Observations sur le projet photovoltaïque d'Astarac

Enquête publique • Lasserre-Pradère

Pièce 1.1 Page 168 : Maison cachée derrière une grange

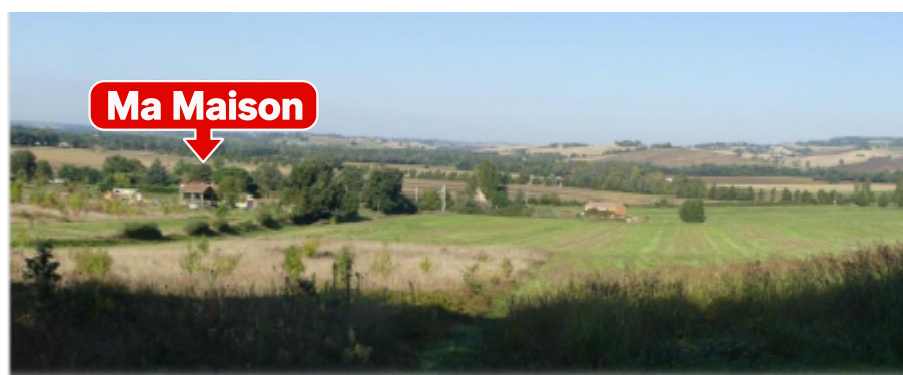
Les photographies présentées dans l'étude d'impact (pages 168, 211 et 215) ne restituent pas cette perspective. Les points de prise de vue, habilement choisis par le porteur de projet, ne permettent pas d'apprécier les vues réelles depuis mes fenêtres.

La page 215 reconnaît certes l'existence de perceptions possibles depuis l'étage, mais les limite à quelques vues potentielles sur l'extrémité nord-ouest de l'aire d'étude immédiate. Je conteste cette appréciation, qui ne correspond pas à l'étendue des vues constatées depuis mon domicile et illustrées par mes photographies.
